QUADERNO DEGLI ATTORI

OSSERVAZIONI SUL PROGETTO DI FATTIBILITA' TECNICO ECONOMICA RADDOPPIO DELLA TRATTA PM228-CASTELPLANIO LOTTO 2 GENGA - SERRA SAN QUIRICO

Dibattito pubblico Orte Falconara
Lotto 2 Genga – Serra San Quirico
indetto da: RFI – Rete Ferroviaria Italiana

Serra San Quirico - Variante

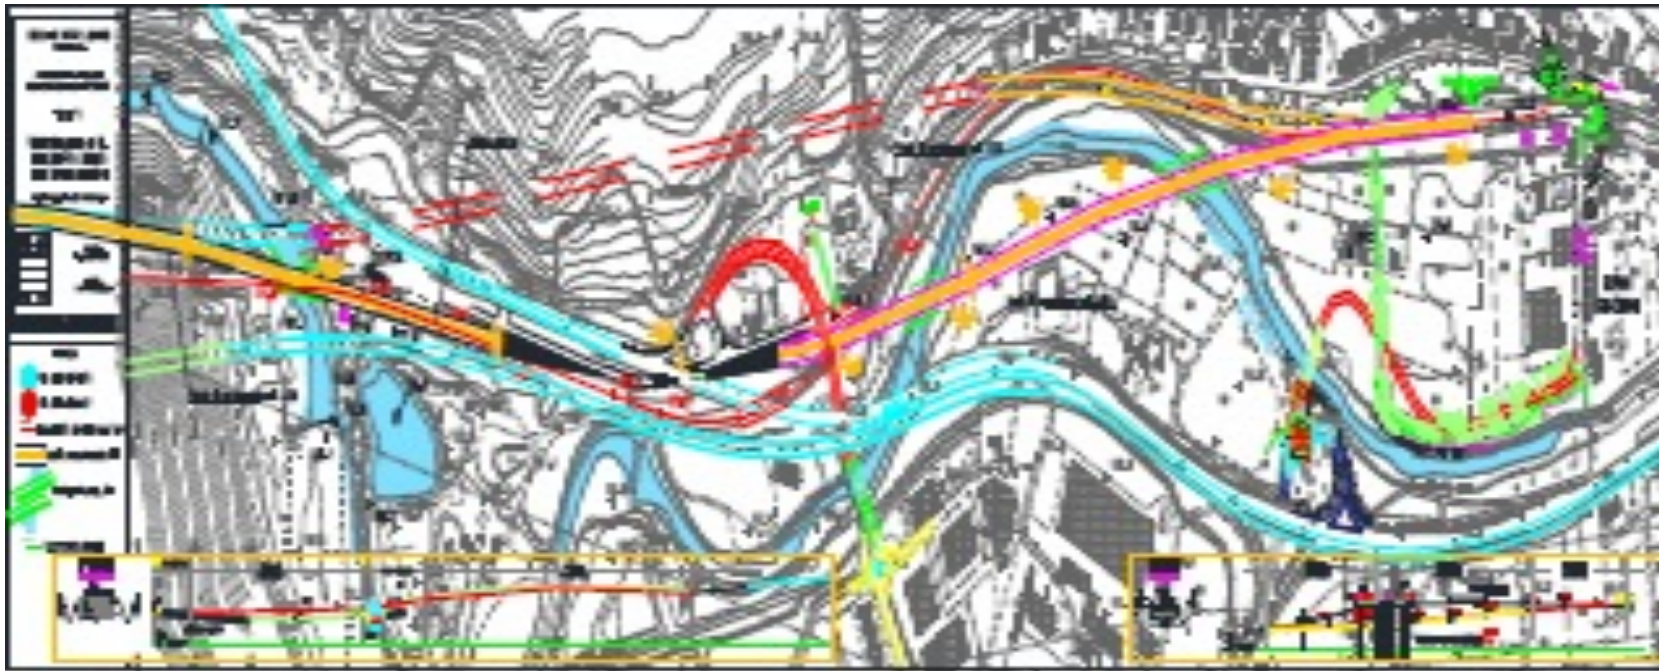
In tal senso, con l'Amministrazione Comunale di Serra San Quirico, abbiamo creato un gruppo di lavoro, guidato dal sottoscritto, con l'ausilio tecnico dell'Ing. Massimo Belcecchi e quello legale dell'Avv. Andrea Aiello, per redigere una proposta alternativa al progetto di RFI, in modo da rispettare tutte le criticità che il Sindaco Tommaso Borri evidenzia nella sua documentazione.

- 1. Indispensabile rivisitare il progetto per adeguare alla Tassonomia UE, a fronte dell'entrata in vigore delle modifiche degli articoli 9 e 41 della costituzione, con la quale viene inserita la Tutela dell'Ambiente, della Biodiversità e degli Ecosistemi, anche nell'interesse delle future generazioni tra i principi fondamentali dell'ordinamento e che stabilisce che la legge dello Stato disciplina i modi e le forme di tutela degli animali.*
- 2. è indispensabile che ci sia un parere di conformità del progetto con i principi costituzionali.*
- 3. A fronte delle risultanze dei sopralluoghi, devono essere apportate le modifiche in conformità dei punti precedenti e nel rispetto delle richieste dei cittadini.*

Per tutto quanto sopra il Comitato chiede che RFI accolga la richiesta di variante e cerchi di garantire la conformità con i regolamenti della UE in materia di grandi opere pubbliche.

Il Progetto del Raddoppio Orte – Falconara / Lotto2 Gola della Rossa – progetto RFI

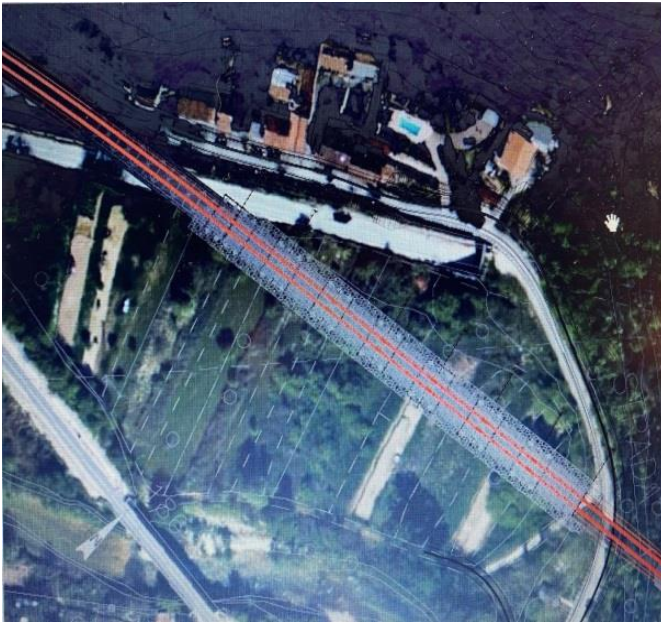
1. Il progetto RFI prevede una serie di viadotti e gallerie che attraversano la Gola della Rossa e la Valle dell'Esino devastando il turismo, il paesaggio, le risorse idriche, la vita dei residenti, la fauna e la flora in modo definitivo e irrevocabile.
2. Durante la costruzione ci sarà un traffico di mezzi pesanti che non sono sostenibili dalla viabilità e i ponti della rete stradale comunale.
3. La popolazione residente sarà sottoposta ad un sacrificio che contrasta ogni regola elementare di dignità e rispetto della persona.

Il Progetto del Raddoppio Orte – Falconara / Lotto2 Gola della Rossa – progetto RFI

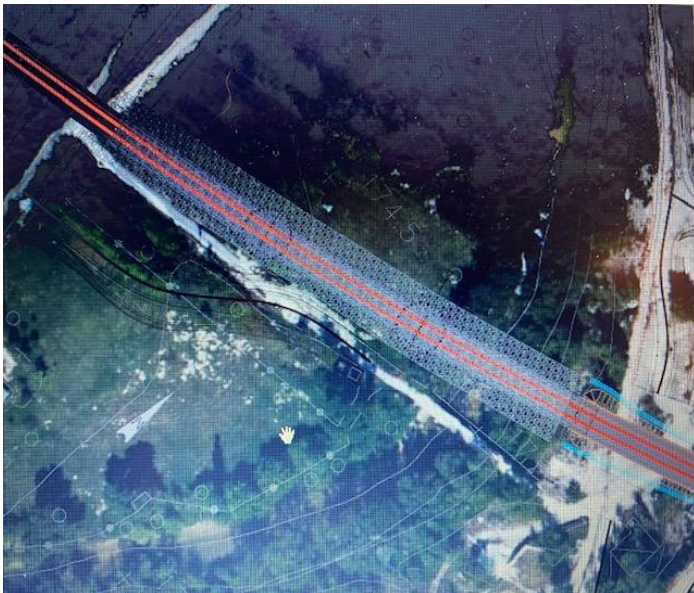
1. La valle che porta a Ponte Chiaradovo viene attraversata in modo catastrofico, invadendo tutta l'area naturale, devastando il paesaggio e la bellezza della Gola della Rossa, passando sopra la via Clementina, rendendo impossibile e inutile ogni tentativo di ripristino.
2. Il paesaggio viene deturpato e la vista dall'Eremo di Grottafucile non sarà più incantevole e incontaminato.
3. Il raggiungimento della Gola della Rossa sarà problematico.
4. Sarà difficile raggiungere la falesia "La Sbarra" frequentata palestra di arrampicata su roccia.

Area Commerciale Stazione Genga – progetto RFI

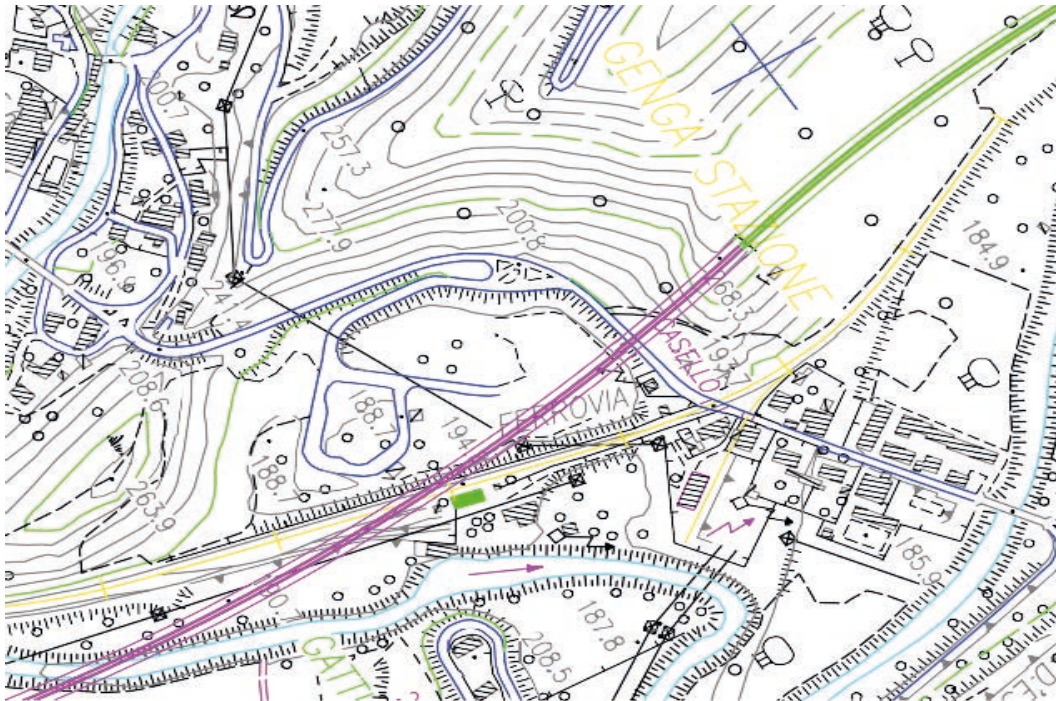
1. Questa e' la proposta della RFI con un'architettura da megalopoli.
2. Lo stile architettonico deve rispettare i canoni di conformita' con il paesaggio e la natura.
3. Deve costituire un polo di attrazione e di aggregazione e di amalgama tra la popolazione locale e i turisti, attratti solo per brevissime visite.
4. Non esistono strutture ricettive che incoraggino la lunga permanenza nella zona.

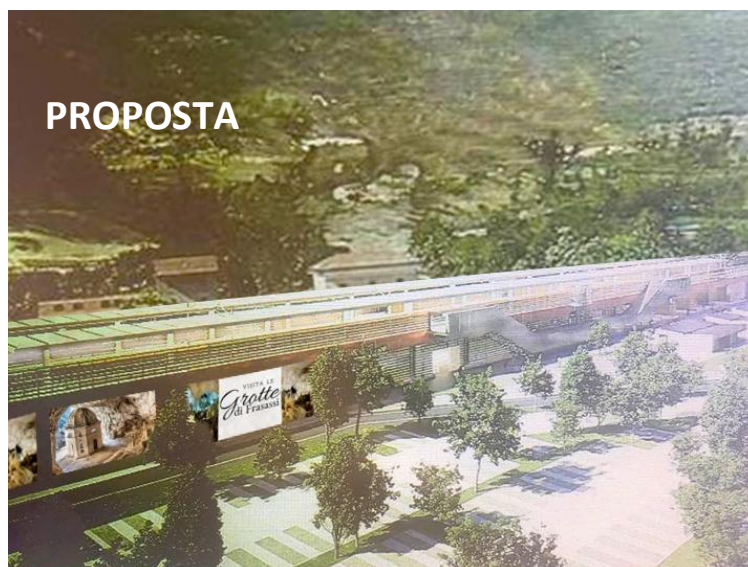
Il Gruppo di lavoro propone che la tratta di attraversamento della Cuna sia fatta con una rotazione dell’edificio e della linea ferroviaria sovrastante in posizione il più possibile parallela al vecchio percorso in modo da spostarlo contigualmente alla vecchia Stazione, col piano di rotolamento complanare all’attuale sede dei binari della linea storica riprendendo in qualche modo il PP del 2006.

- La stazione si avvicina ai nuclei abitati retrostanti e dell'area comunale intera, a cui viene asservita,
- ricuce il rapporto La Cuna territorio e i comuni di Genga, Sassoferrato e Arcevia in una rete nodale servita da sistemi di mobilità urbana sostenibile che utilizzerebbe busi a trazione elettrica grazie all'energia prodotta dall'impianto fotovoltaico realizzato sulle coperture previste della Stazione,
- potrebbe liberare una porzione della stessa area che rimarrebbe disponibile alle attività commerciali attuali e della disponibilità di ricezione turistica nella fase di cantiere².

Lo spostamento del percorso trasversale della linea ferroviaria (e quindi di tutto l'edificio scatolare) verso la vecchia stazione **è pensato SENZA MODIFICARE il progetto ITALFERR dell'edificio della nuova stazione**. Il piano di rotolamento dovrebbe essere complanare all'attuale piano dei binari della linea storica e lasciare intatte tutte le soluzioni funzionali dell'edificio della nuova sottostante Stazione di Genga come progettate (locali tecnici, servizi pubblici, biglietterie).

NUOVA VIABILITA' NV07-A e NV07-B
(Estratto elaborato progettuale dell'opera RFI)

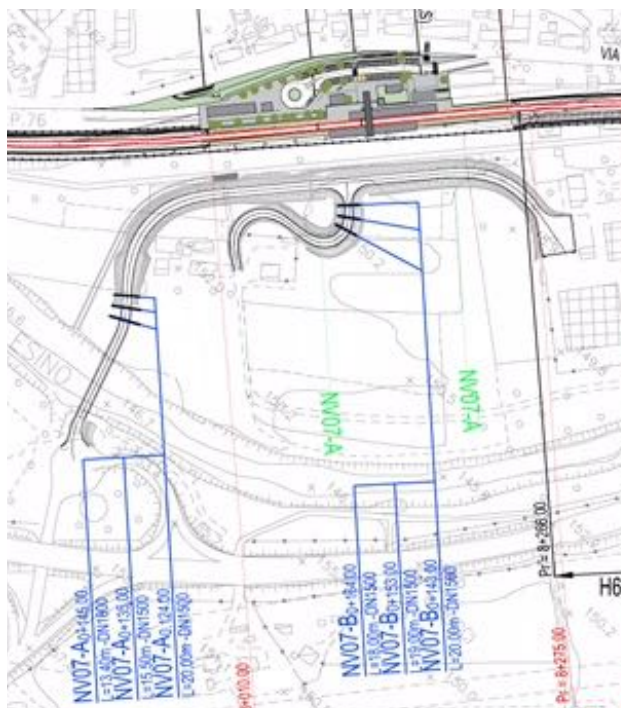
Aspetto positivi: la presa in considerazione da parte di RFI del collegamento della zona industriale è senz'altro positivo, in quanto permette ad un'azienda locale storica di poter continuare la sua produzione, senza dover delocalizzare a causa di mancanza di infrastrutture, servendola direttamente al vicino svincolo della strada SS 76 e creandole, di fatto, una strada ad uso quasi esclusivo. La posizione della strada molto arretrata rispetto al vicino corso del Fiume Esino garantisce la salvaguardia della stessa in caso di esondazione.

Aspetto negativo: l'NV07-B è pensato per una strada che seppure visibile planimetricamente nelle mappe catastali, non è adatta ad assolvere il compito a cui è chiamata, ovvero questa è una strada interpodereale, non asfaltata e con una larghezza non adatta al traffico veicolare (auto e camion), soprattutto in entrambe le direzioni dei sensi di marcia.

che si vanno a collegare nella viabilità esistente di Borgo Stazione e non oggetto di adeguamenti conseguenti al nuovo tracciato. Di tutta la progettazione della viabilità accessoria al tracciato, questa sembra essere il vero problema sostanziale del progetto.

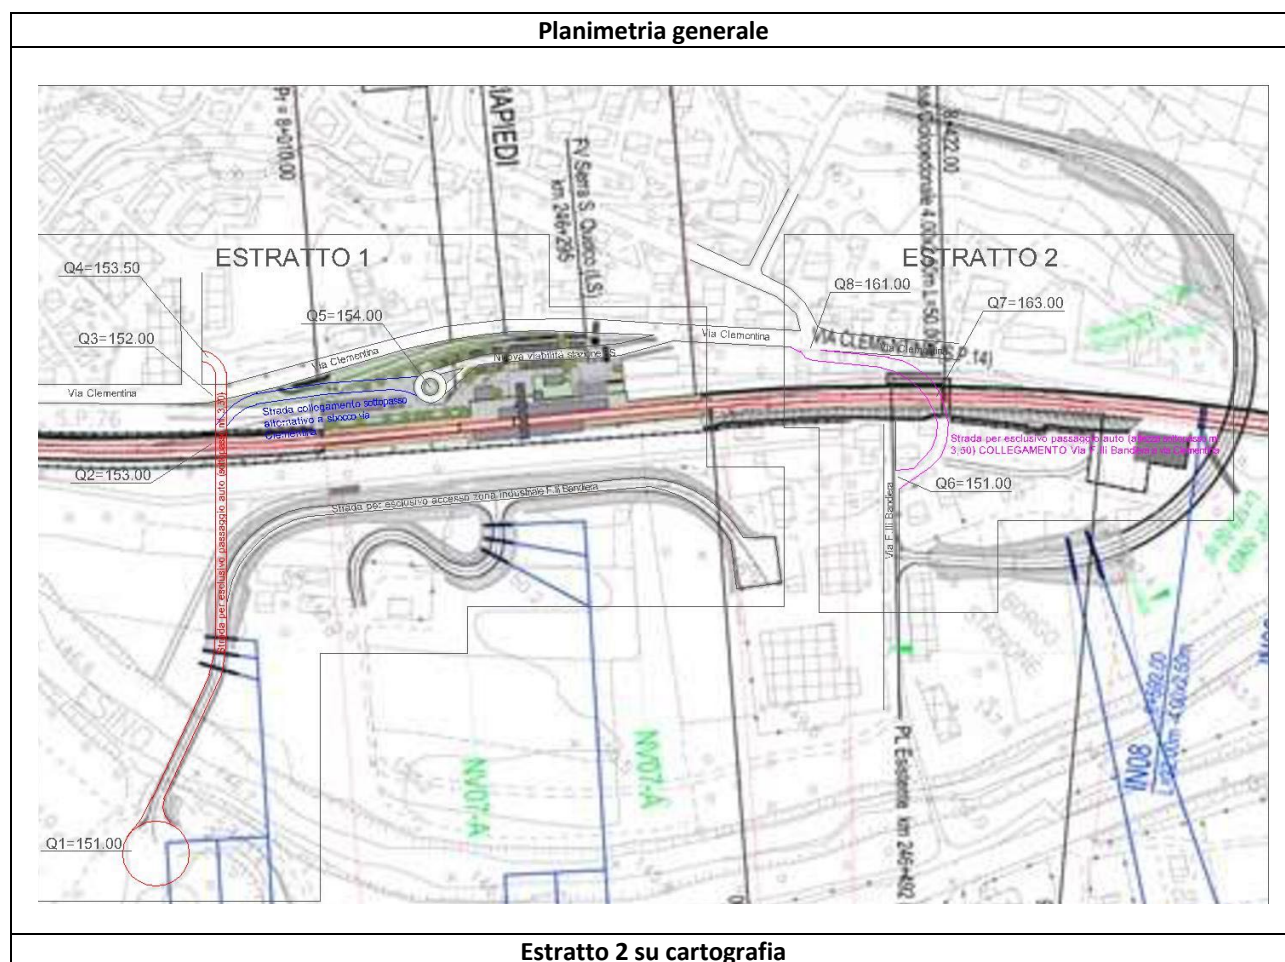
Aspetto negativo: l'NV07, seppure planimetricamente sembra funzionare, a livello altimetrico presenta problemi significativi. La realizzazione del viadotto all'ingresso del Paese si presenta come un'opera gigantesca e sproporzionata per la reale morfologia paesaggistica ed architettonica di Serra San Quirico, a causa del notevole impatto visivo che modificherà irrimediabilmente l'identità del centro abitato. Come già ricordato nell'introduzione di questa relazione, Serra San Quirico è stata insignita della Bandiera Arancione, un riconoscimento di qualità turistico-ambientale conferito dal Touring Club Italiano, dovuto, oltre che ai monumenti di rilevanza storico-artistica, al pregevole paesaggio collinare che circonda il borgo medievale. Si ritiene pertanto doveroso tentare di tutelare e conservare questo bene immateriale di cui dovrebbero poter continuare ad usufruire sia i residenti, sia i numerosi visitatori che scelgono Serra San Quirico come meta delle loro vacanze. Per garantire l'accesso al centro abitato dei residenti in via Fratelli Bandiera va ricercata, quindi, una soluzione più sostenibile dal punto di vista paesaggistico. Inoltre, problemi relativi alla viabilità si potrebbero avere nel punto di collegamento del cavalcavia in via Sandro Pertini. Essa, infatti, si presenta come una strada a servizio di alcuni condomini, che altimetricamente si trovano ad una quota di circa 180,00 (Piano del ferro 153) ed il collegamento della stessa via alla via Clementina è garantito da una strada di lunghezza pari a ml. 150 circa, con una pendenza pari al 18% circa. Anche l'innesto di questa strada si trova in una posizione sfavorevole, in prossimità dell'incrocio che conduce al capoluogo, e comunque in un punto che non garantirebbe spazi di manovra per mezzi a passo lungo, come quelli per il trasporto scolastico. Di fatto questa opera può essere by-passata.

Fermo restando quanto illustrato in premessa, l'ipotesi viene proposta in un'ottica migliorativa, tenendo in considerazione la morfologia del territorio, la reale situazione delle quote altimetriche e l'effettivo futuro utilizzo dell'opera estrapolata. Per la proposta, si parte dal presupposto che la viabilità per i mezzi pesanti diretti nella zona industriale di via F.lli Bandiera prevedrà l'utilizzo dell'NV07-A (sia esso nella forma progettuale indicata da RFI che nell'ipotesi di cambiamento proposta), pertanto rimane da gestire solo il traffico veicolare dei residenti di via F.lli Bandiera. Nello specifico, di seguito si propone quanto segue:

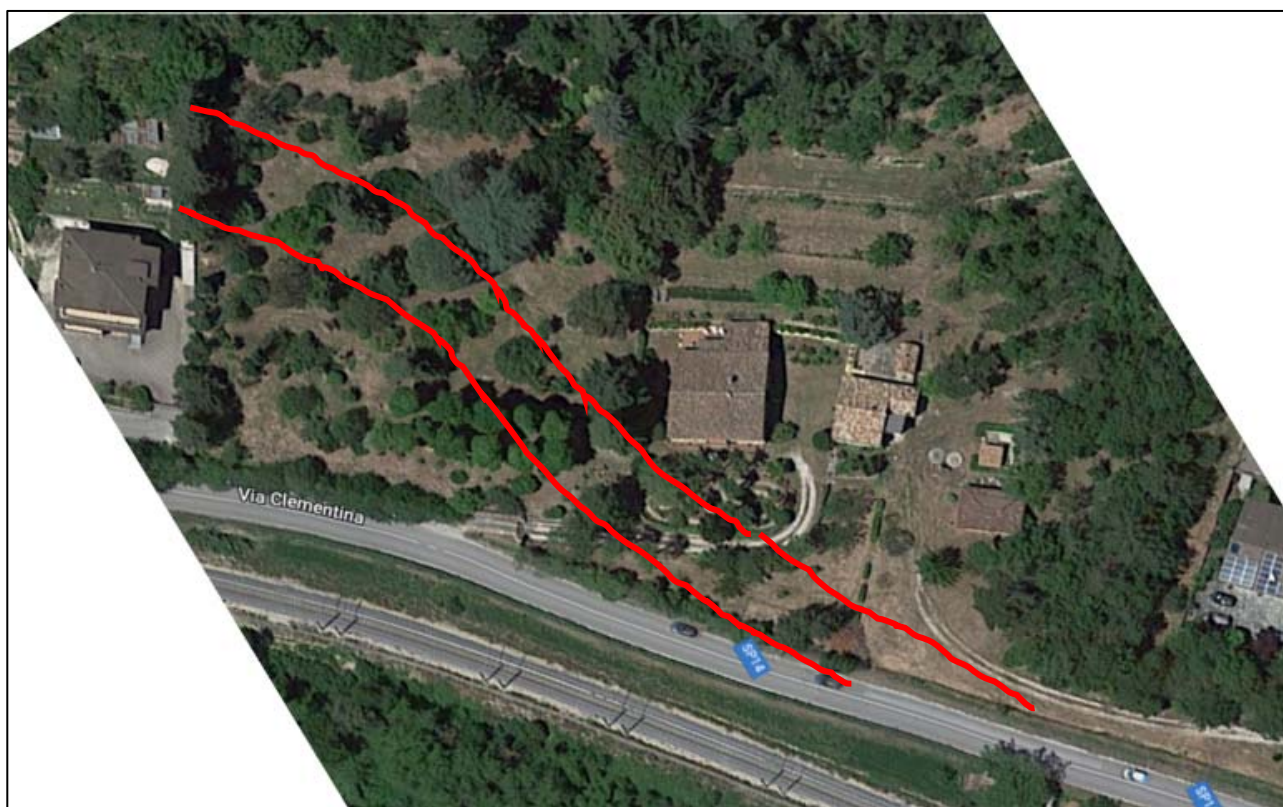
Dall'esame del progetto pubblico presentato (ovvero Dossier di progetto di fattibilità tecnico economica di RFI) risulta infatti come, in corrispondenza della villa, sia prevista la realizzazione del seguente tracciato della linea ferroviaria (la quale ricade nella quasi totalità nel già esistente tracciato con ampliamento nell'area di sedime dell'attuale provinciale) e della variante alla Provinciale.

Tutta la variante alla Provinciale in corrispondenza dell'imbocco Est della galleria verrà realizzata in rilevato ed avrà tracciato ed altimetrie che la porterà ad innalzarsi notevolmente rispetto l'esistente tracciato: tale conformazione, risulta estremamente invasivo per il territorio con penalizzazione del contesto urbanizzato storico comunale.

Figura 7 Varianti di Serra San Quirico

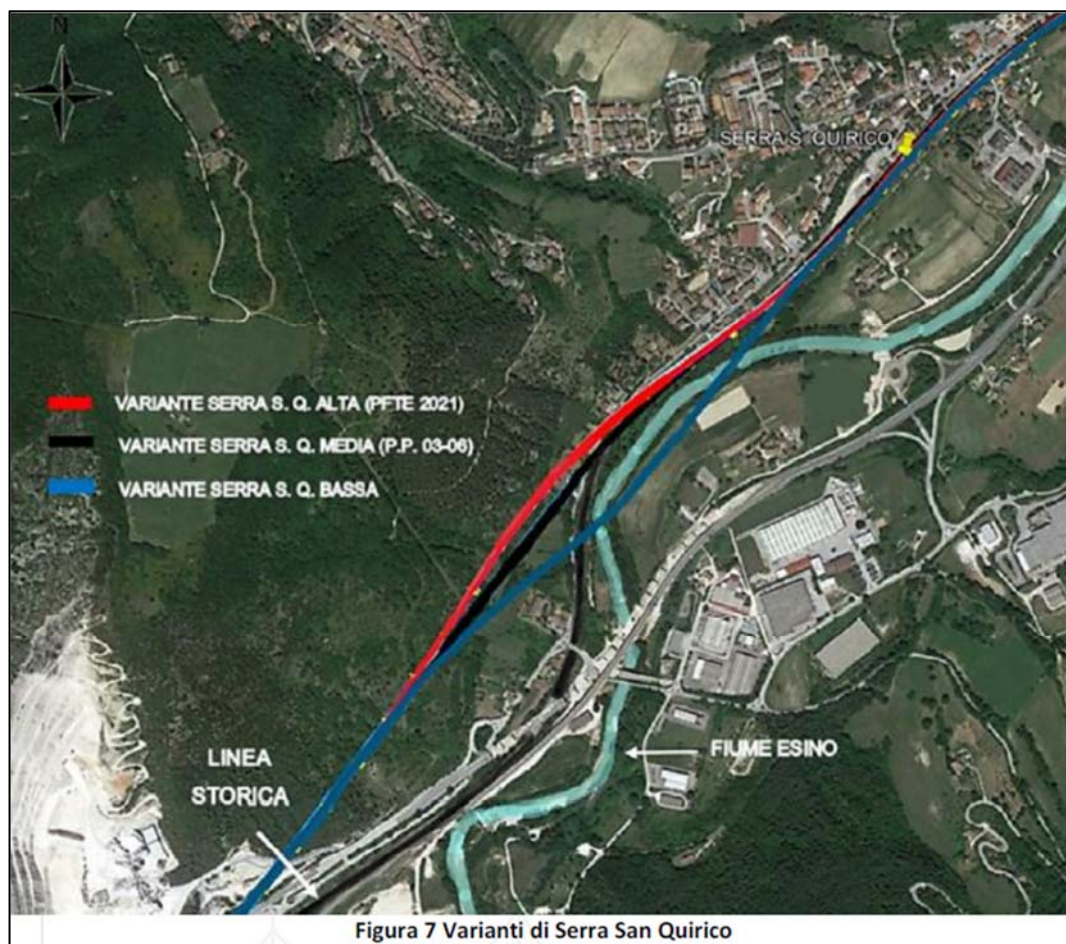
Dall'esame del Dossier di Progetto, edito da RFI e Italferr in Aprile 2022, risulta infatti come l'ipotesi progettuale perseguita per l'opera nel tratto in esame sia definita come "*La Variante di Serra San Quirico – Alta*" ma era già stata allo studio di Italferr un'altra ipotesi progettuale del tracciato denominata come "*La Variante di Serra San Quirico – Media*": tale variante, studiata nel Progetto Preliminare del 2003-2006, prevedeva in corrispondenza del centro abitato di Murano un lieve discostamento della sede ferroviaria rispetto la situazione prospettata dalla Variante Alta ma spostata verso l'esistente storico tracciato, ovvero traslato verso Sud/Est.

Dal Dossier di Progetto non emerge alcuna motivazione ostativa e/o di incompatibilità (ad es.: ambientale, idraulica, e/o di altro genere) alla applicabilità del progetto dell'opera nell'intorno del centro abitato di Murano della Variante Media.
